**第10回三保松原景観改善技術フォローアップ会議  
説明資料**

**令和6年3月15日**

**静岡県**

## 1. 2号新堤の整備・養浜・既設消波堤の撤去に関する検討

### (3) ②2号新堤（南）の当初配置計画と変更配置計画

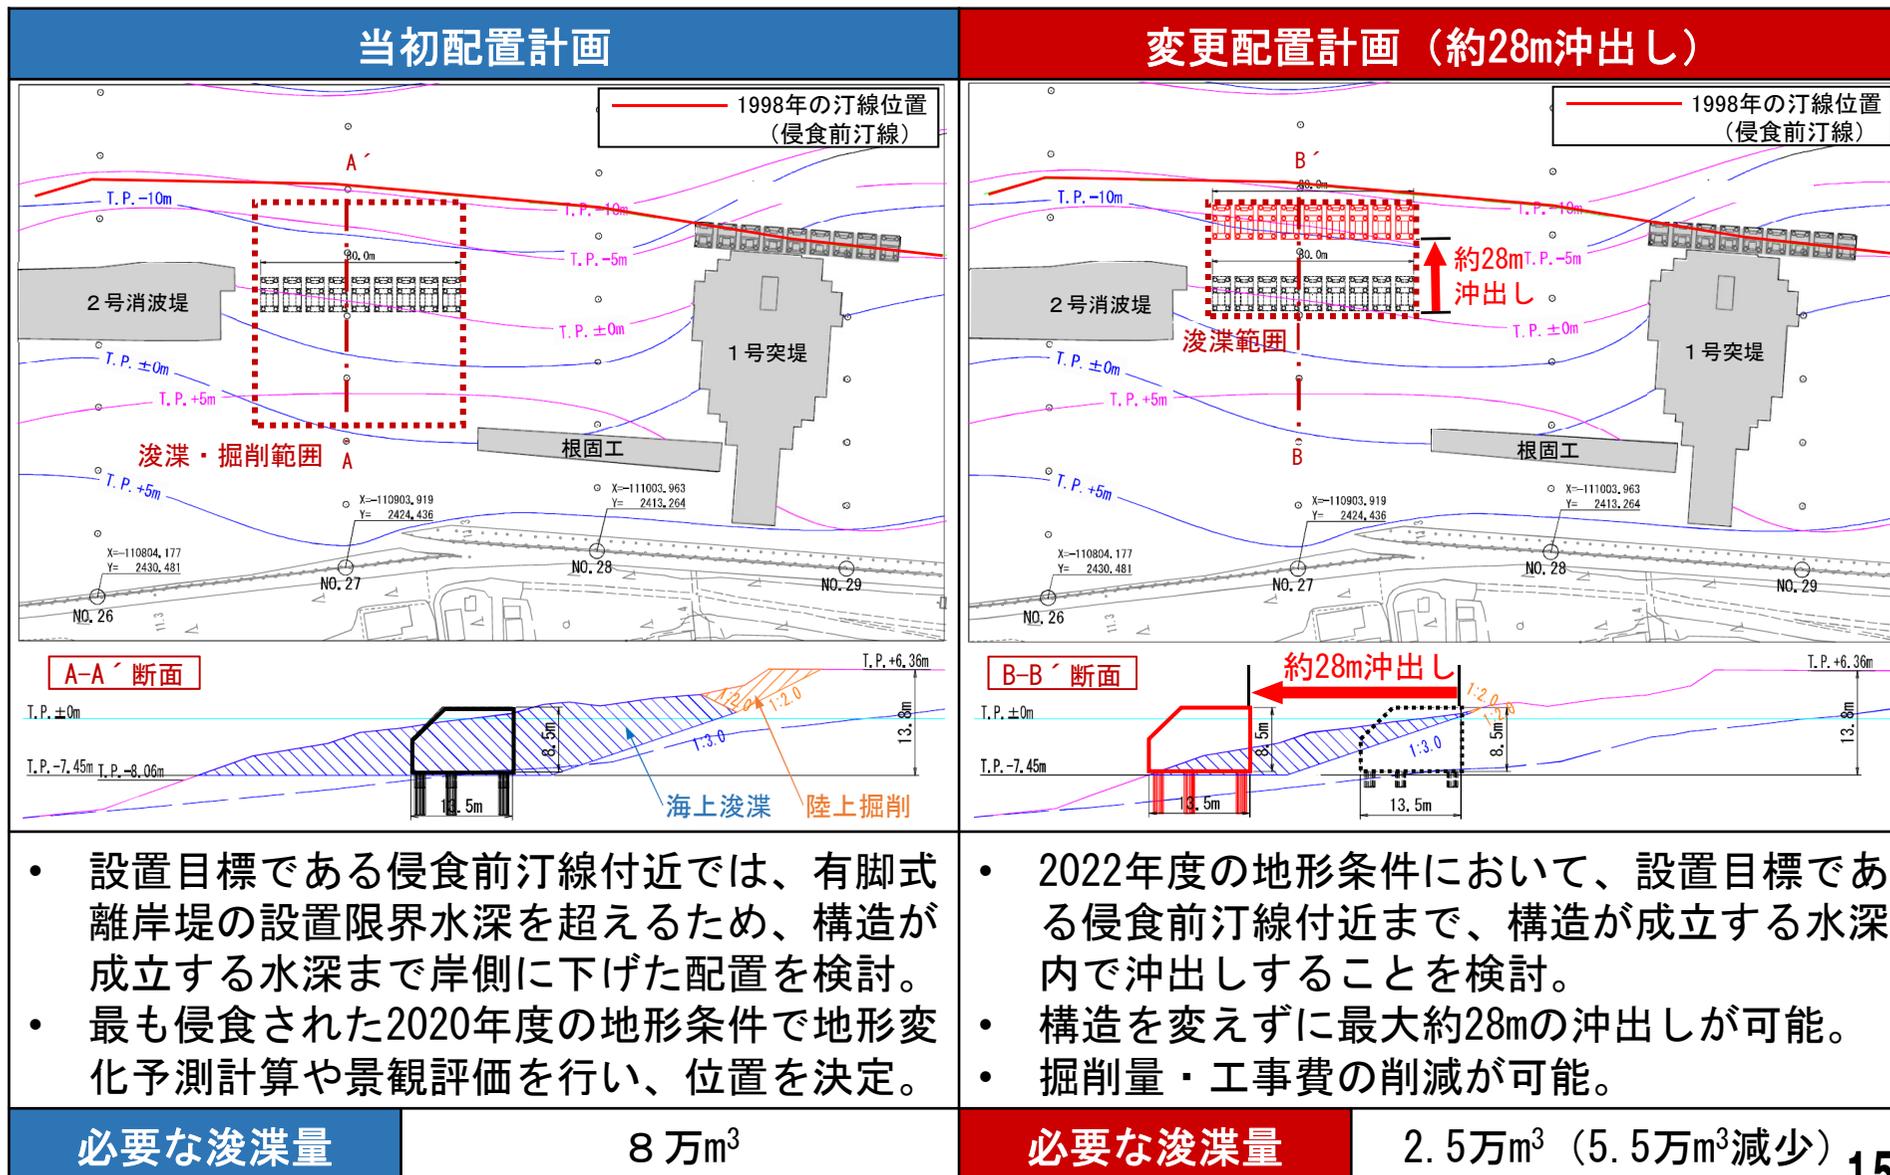
- 2号新堤（南）の設置予定箇所は、当初計画時に比べて砂浜が大きく回復しているため、設置目標である侵食前汀線付近への沖出しについて、地形変化予測計算と景観評価により検討した。

### (3) ③地形変化予測計算による防護評価

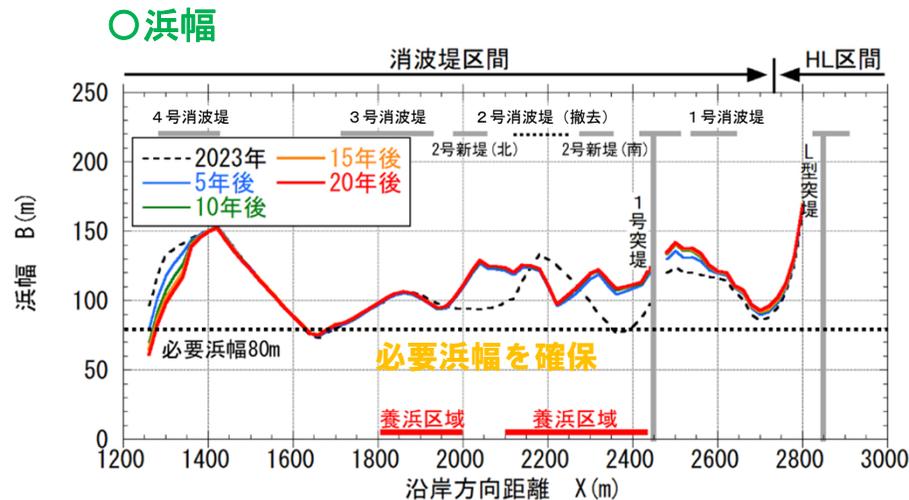
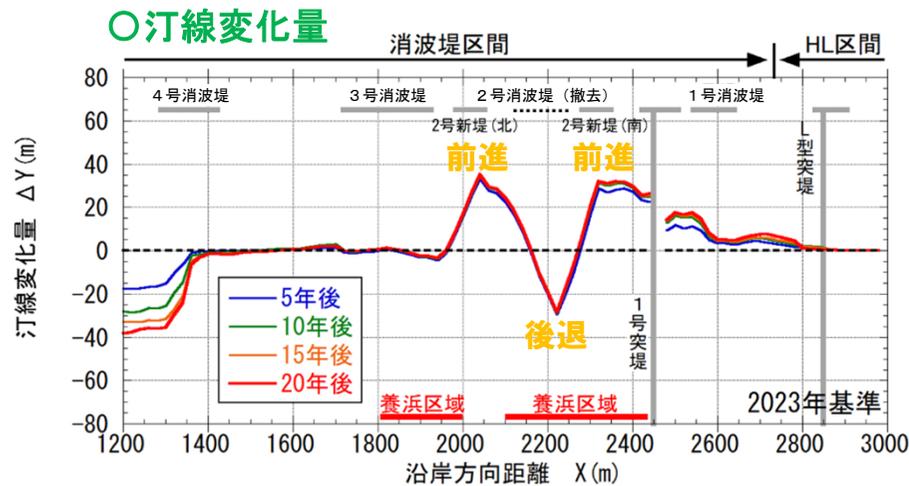
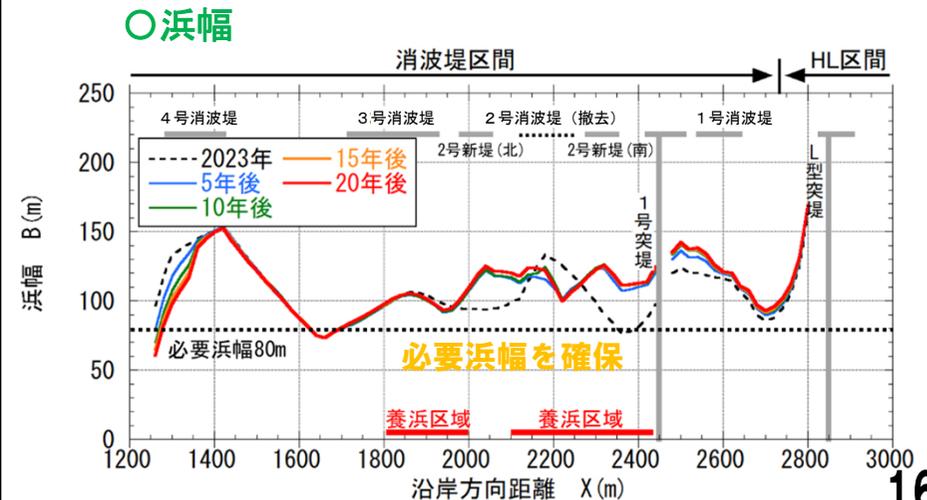
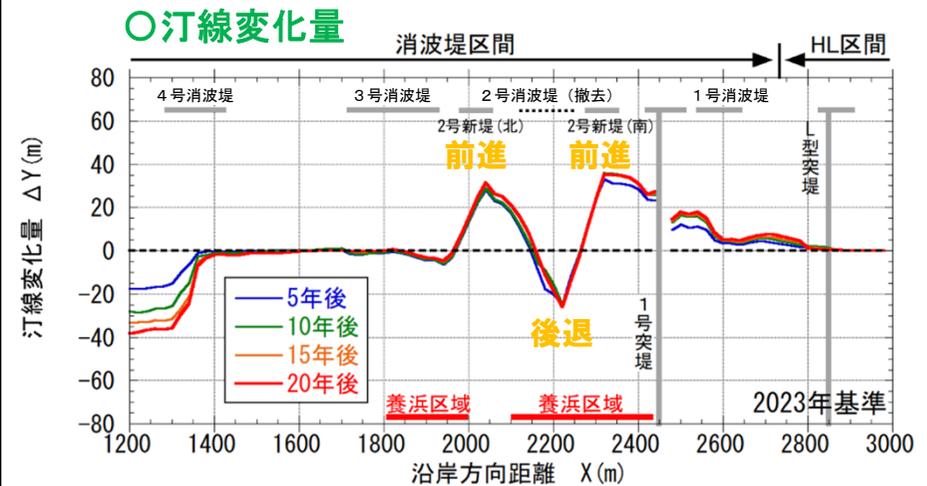
- ・汀線変化量・浜幅ともに、約28m沖出しすることによる大きな差異は見られない。
- ・約28m沖出しする場合も、1号突堤～3号消波堤上手で必要浜幅が確保されるため、2号新堤(南)の配置位置を変更する。
- ・必要浜幅が不足する3号及び4号消波堤下手では、養浜の配分見直し等により対応する。
